ÚZEMNÍ PLÁN MĚSTA BRNA

Textová část Odůvodnění

Kapitola 18 Rozhodnutí o námitkách (včetně odůvodnění)

Svazek Nb50 *(s osobními údaji)*

Námítka číslo 1 (zákres)

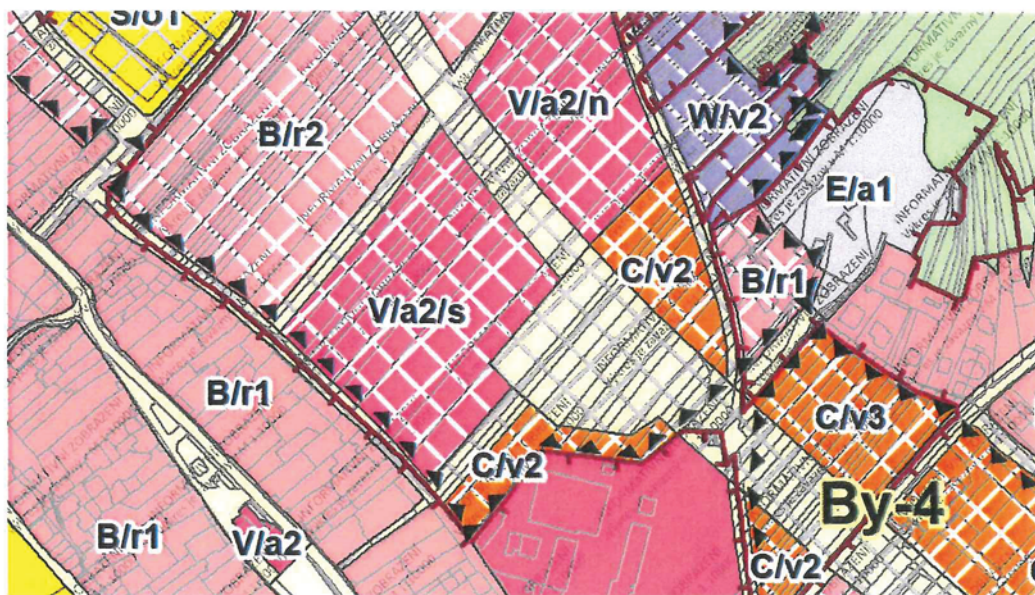
Odůvodnění námítky: V předmětné lokalitě vzniká na většině okolních parcel, které jsou v současné době vedeny jako orná půda, plocha k bydlení a nesouhlasím s tím, že právě moje parcela č. 3608, k.ú. Bosonohy byla navržena jako „plocha veřejné vybavenosti a plocha veřejných prostranství.“ Navrhovaný záměr má v plánu rozdělit předmětný blok orné půdy (nacházejícím se v současné době mezi cestou – pozemkem parc. č. 3645, cestou – pozemkem parc. č. 3611 a cestou – pozemkem parc. č. 473/1) tak, že by mělo dojít ke vzniku dvou bloků pozemků. Jeden blok pozemků (umístěný blíže k cestě – pozemku parc. č. 3645) má být nově veden se způsobem využití „plocha k bydlení.“ Kdežto druhý blok pozemků (v němž se nachází i pozemek v mém vlastnictví) má být nově veden se způsobem využití „plocha veřejné vybavenosti a plocha veřejných prostranství.“ Navrhovatel tento rozdílný záměr v textové části žádným způsobem neodůvodňuje.

Je zřejmé, že pokud by předkládaný záměr měl být schválen, nezbytně dojde k nedůvodnému zvýhodňování majitelů pozemků, u nichž bude nově veden způsob využití „plocha k bydlení“ vůči majitelům pozemků, u nichž bude nově veden způsob využití „plocha veřejné vybavenosti a plocha veřejných prostranství,“ a to bez zákonného důvodu. Je zřejmé, že využití pozemků, u nichž bude nově veden způsob využití „plocha veřejné vybavenosti a plocha veřejných prostranství,“ dojde ke značnému omezení jejich práv a svobod. Předkladatel záměru tak odsuzuje majitele těchto pozemků prodat je Městu Brnu a vylučuje možnost s těmito pozemky, jakkoliv jinak nakládat. Naopak nedůvodně majitelům okolních pozemků umožňuje stavět rodinné domy. Předkládaný záměr tak zásadním způsobem porušuje vlastnické právo podatele i dalších osob garantované čl. 11 Ústavy ČR, usnesení předsednictva České národní rady o vyhlášení LISTINY ZÁKLADNÍCH PRÁV A SVOBOD jako součástí ústavního pořádku České republiky, když do budoucna znemožňuje v plné míře podatelům disponovat se svým majetkem a využívat jeho vlastnického práva.

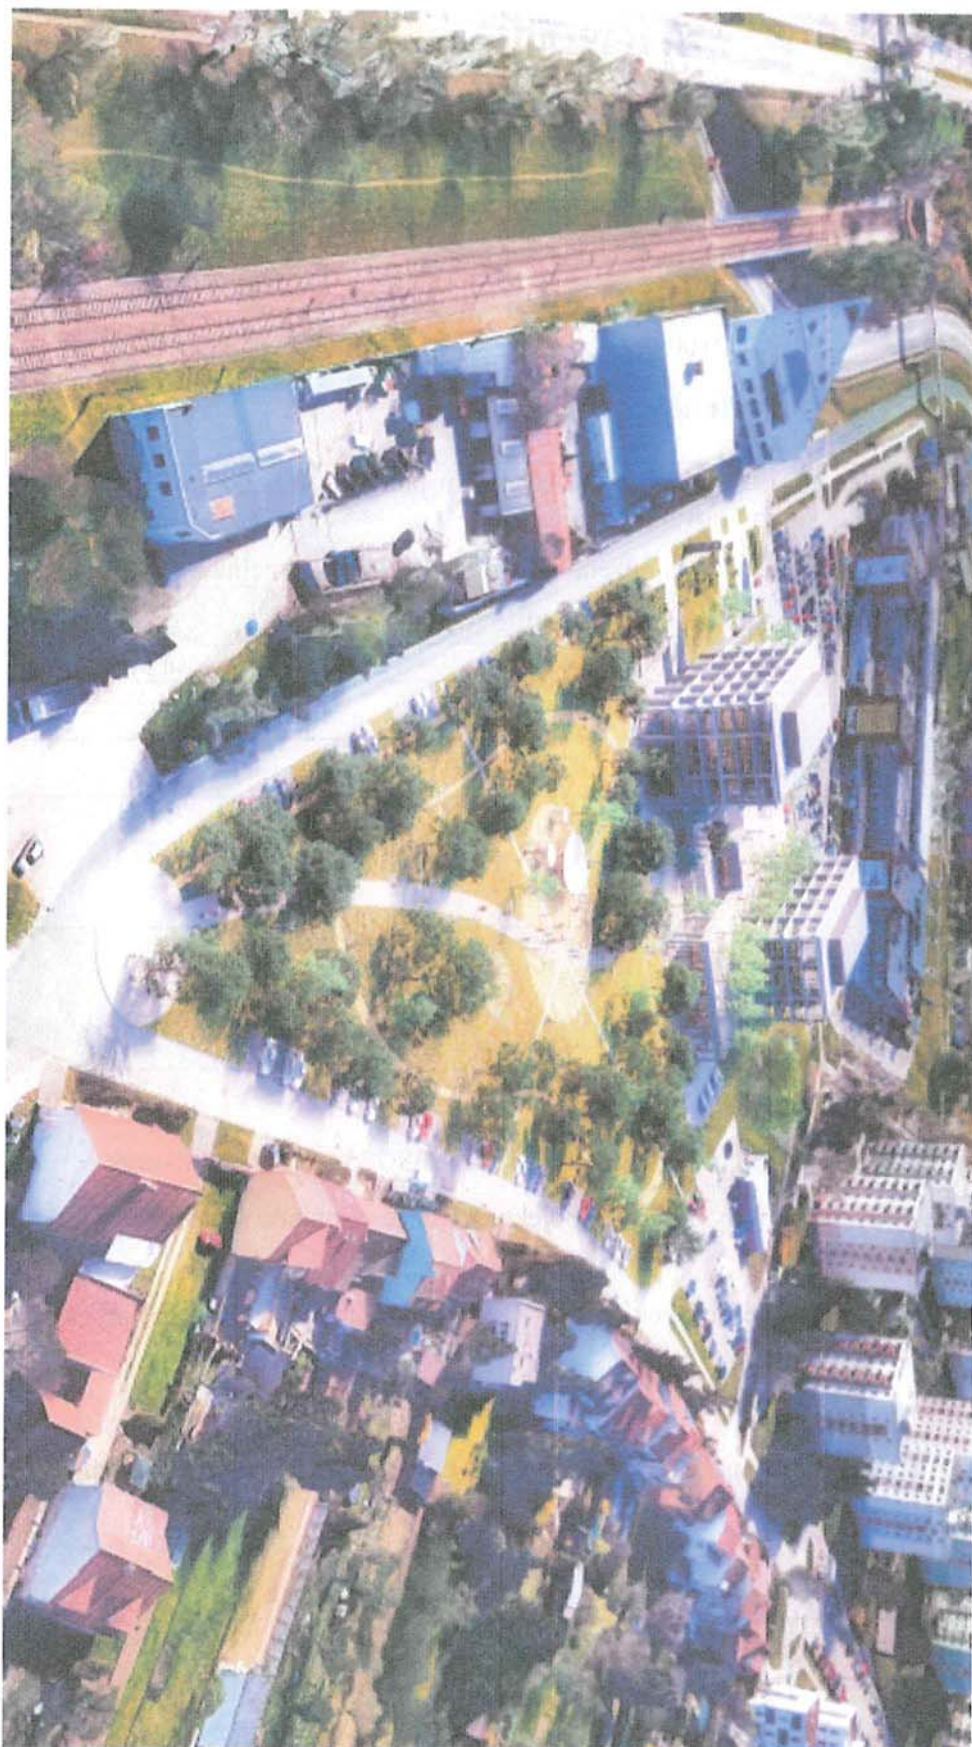
Žádáme tímto o změnu maximální přípustné výšky zástavby z W/v3 na W/v5 na všech našich pozemcích.

ano výřez z výkresu O_32 _prumet_b-Implicitní – Dokumentace k aktualizaci ÚPmB

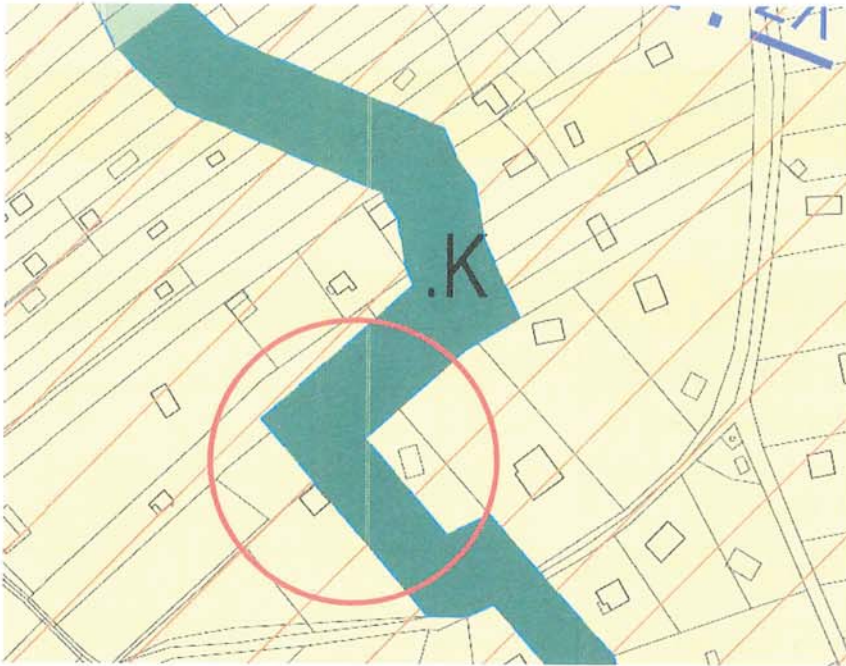
Tímto podávám námitku na trasování biokoridoru, který vede částí námi obhospodařované a udržované zahrady p.č. 2114, kat. úz. Jundrov, která přináležejí k našemu trvale obydlenému domu č.e. 684 na parcele 2113. kat. úz. Jundrov.

Ve ZMĚNĚ „AKTUALIZACE ÚPmB“ 2013/12 - upravený návrh, byl biokoridor v této části zaznačen z našeho pohledu logičtěji a vystihoval lépe realitu v tomto území. Zejména tedy vedl přes nezastavěné a zejména neudržované pozemky a mohl tak lépe sloužit zamýšlenému účelu. Svým průběhem – trasováním také neznehodnocoval tolik parcel soukromých vlastníků jako je tomu v současném návrhu. Viz Příloha – výřez z výkresu O_32 _prumet_b-Implicitní – Dokumentace k aktualizaci ÚPmB

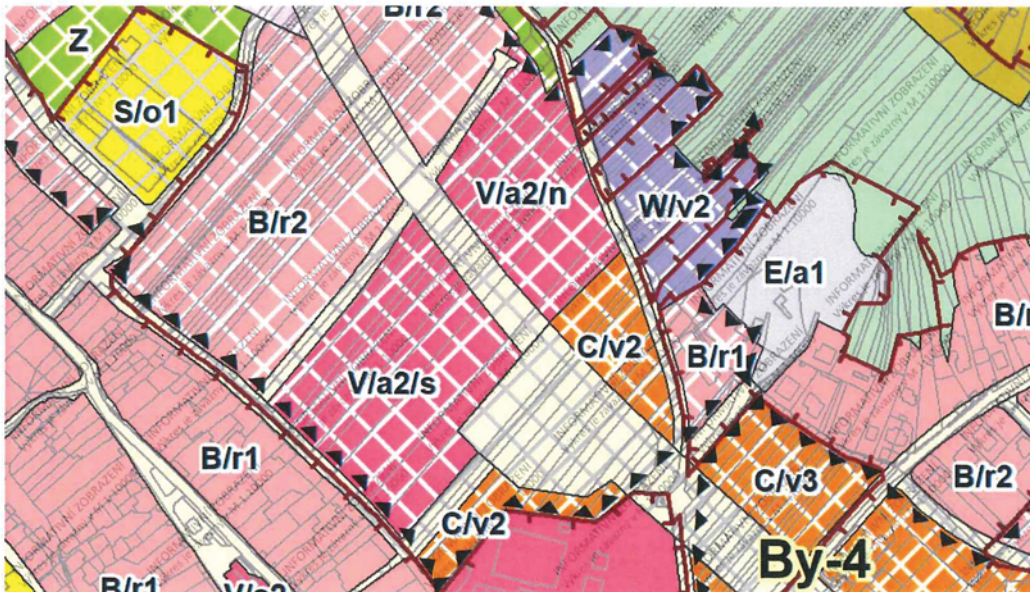
Obsah námítky: Jako vlastník výše uvedeného pozemku nesouhlasím s navrhovaným využitím pozemku parc. č. 3608, k.ú. Bosonohy. V návrhu ÚP je můj pozemek navržen jako plocha veřejné vybavenosti a plocha veřejných prostranství.

Požaduji změnit způsob využití předmětného pozemku na plochu bydlení, aby bylo na výše uvedeném pozemku možné vybudovat rodinné domy.

Odůvodnění námítky: V předmětné lokalitě vzniká na většině okolních parcel, které jsou v současné době vedeny jako orná půda, plocha k bydlení a nesouhlasím s tím, že právě moje parcela č. 3608, k.ú. Bosonohy byla navržena jako „plocha veřejné vybavenosti a plocha veřejných prostranství.“

Námítka číslo 1 (zákres)

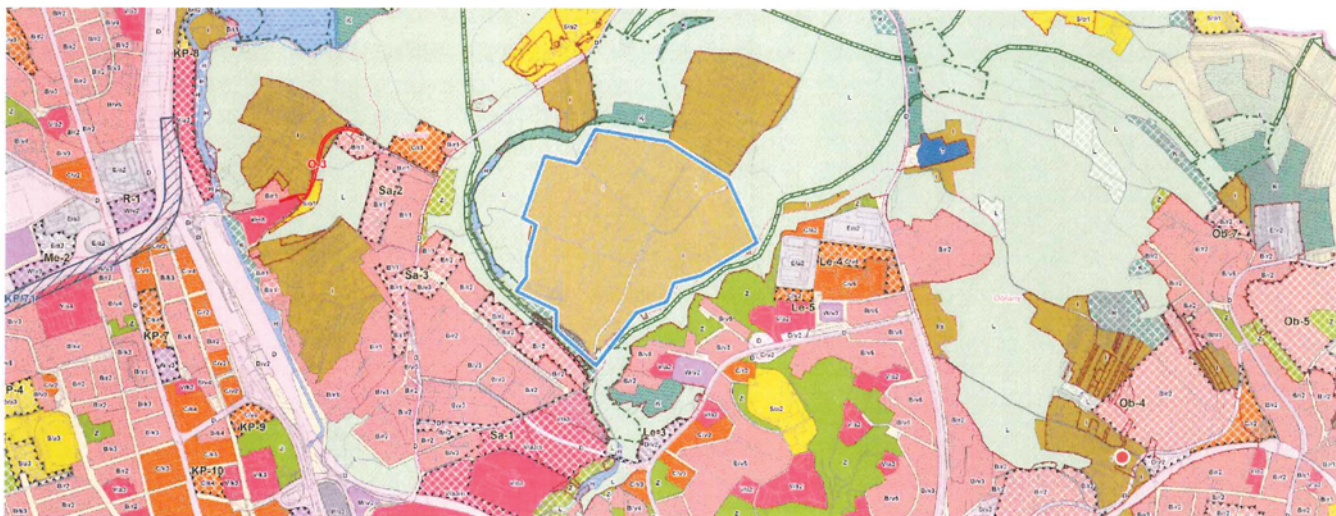
Vzhledem k tomu, že na katastrálním území Sadová jsou zahrady čím dál častěji využívány vícegeneračními rodinami jako místo rekreace, žádám o změnu funkčního využití plochy. Původní plochy zahrádek žádám překloupat do plochy rekreace umožňující stavbu do 80 m² (stavba zároveň nesmí přesáhnout 20 % obsahu plochy). Tato změna zabrání zastavení oblasti velkými stavbami, ale zároveň současným majitelům umožní lépe a více využívat pozemky k rekreaci pro celé rodiny.

Námítka číslo 1 (zákres)

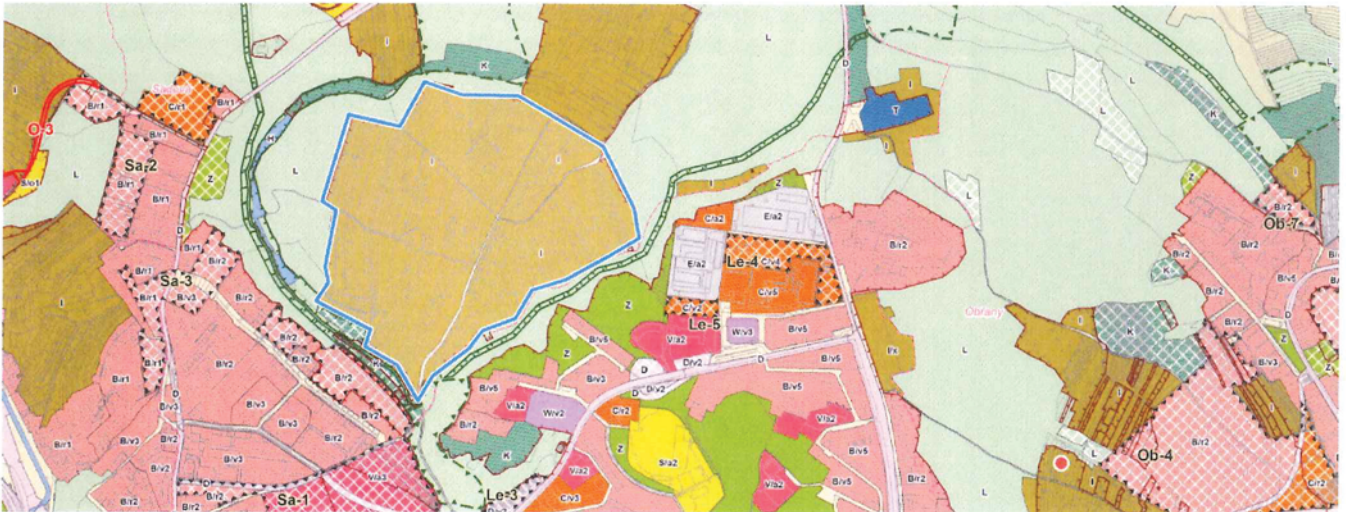
Vzhledem k tomu, že ve vymezené oblasti Zaječí hory - Sadové jsou zahrady čím dál častěji využívány nejméně čtyřčlennými rodinami s dětmi, nebo i jako místo rekreace pro tří generační rodiny, žádáme o změnu funkčního využití plochy – z původní plochy zahrádek do plochy rekreace umožňující stavbu do 80 m² (stavba zároveň nesmí přesáhnout 20 % obsahu plochy). Tato změna zabrání zastavení oblasti velkými stavbami, ale zároveň současným majitelům umožní lépe a více využívat pozemky k rekreaci pro celé rodiny.

Řešené území - Připravovaný Územní plán města Brna

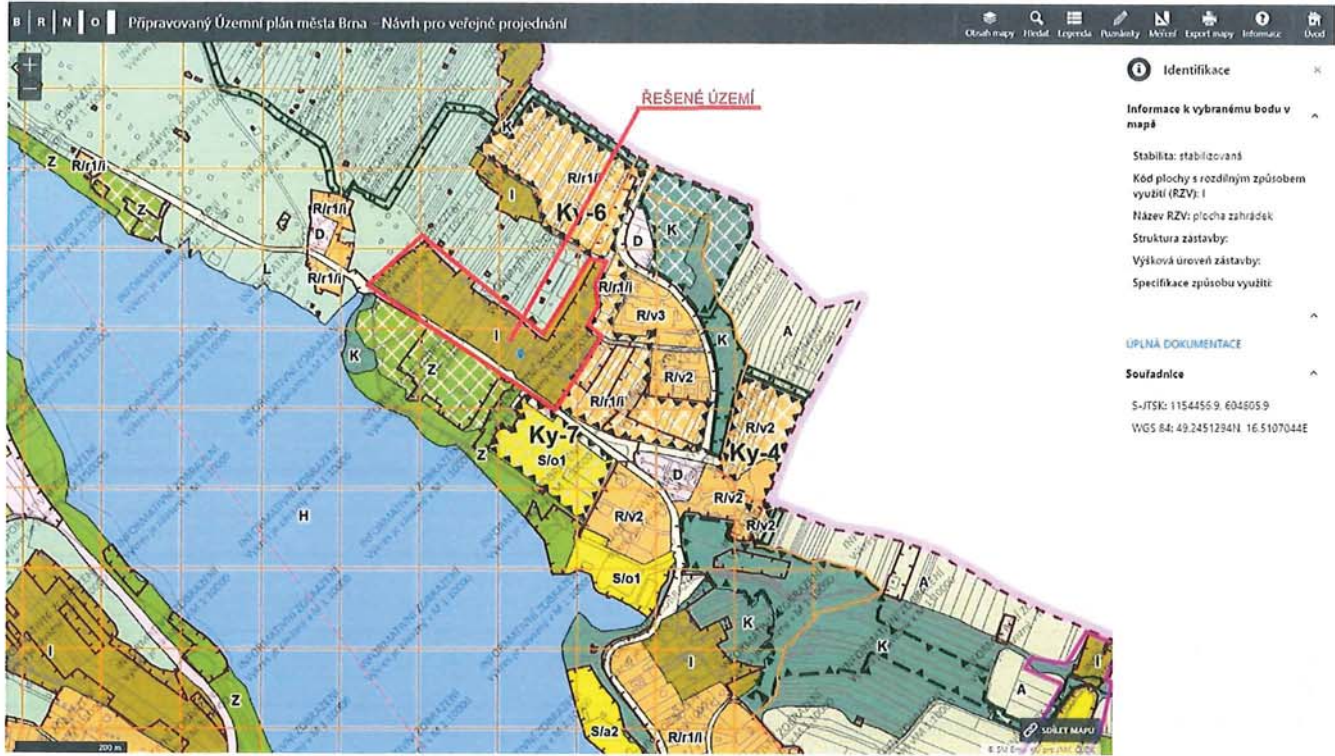
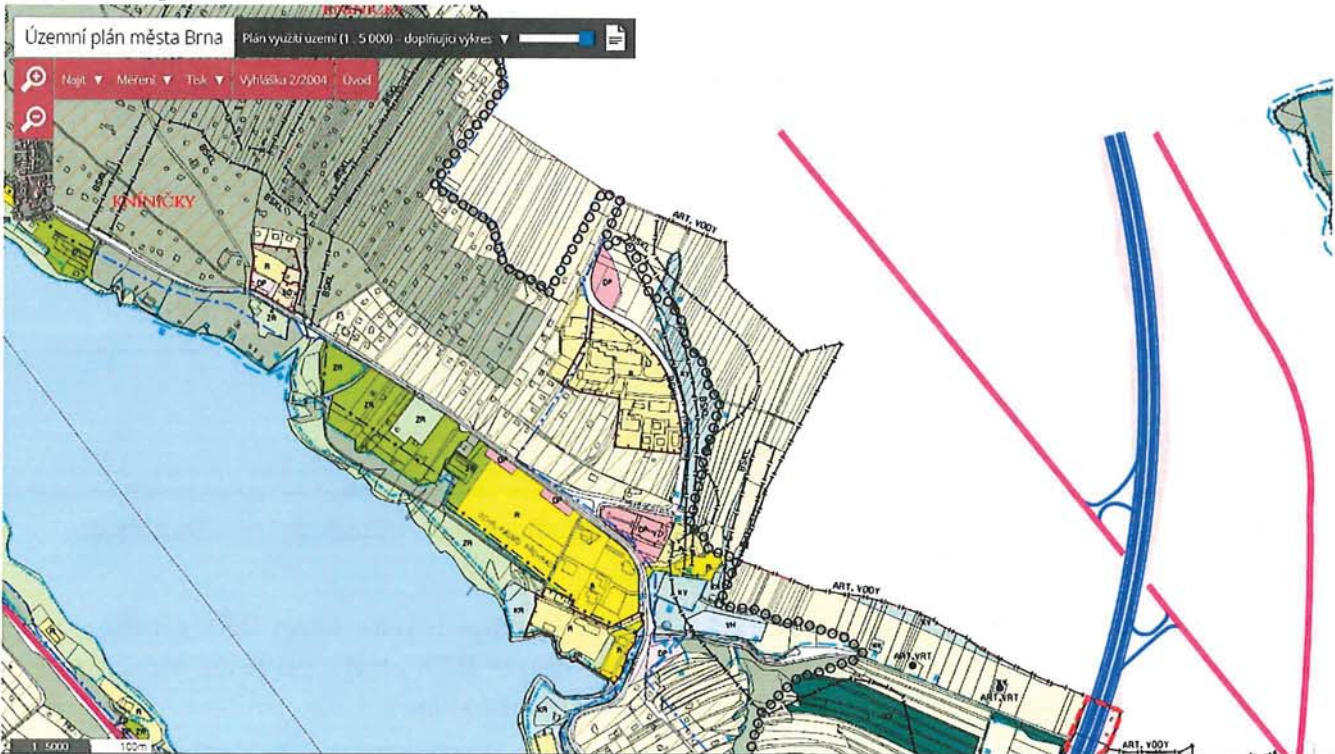
Námítka: parcely zastavěné chatami a rodinnými domy jsou podle nového ÚPmB chybně zařazeny do plochy zahrady, kde se s výstavbou chat a domů neuvažuje

Návrh naprawy: Změna plochy z I na R/r1/i. Změna z ploch stabilizovaných – název RZV plocha zahrádek, struktura zástavby žádná, na plochy přestavby – název RZV plocha rekreace, struktura zástavby rezidenční nízkopodlažní, stavby pro rodinou rekreaci do 80m2.

Zdůvodnění: Nový územní plán zařazuje plochu do kategorie zahrady bez určení zástavby, to však neodpovídá skutečnému stavu lokality, kde je již nyní dotčená plocha významně zastavěna chatami a v některých případech i rodinnými domy. Proto je zcela nelogické aby tato plocha byla v územním plánu vedena jako zahrady, obzvláště když hned vedle se uvažuje o rozvojové ploše - plocha přestavby R/r1/i pro residenční výstavbu. Zcela logicky a ze znalostí místních poměrů se jedná o chybu v návrhu ÚPmB a plocha přestavby R/r1/i by měla být rozšířena po celé délce při ulici Hrázní viz nákres v příloze - řešené území, označeno v mapě červeně.
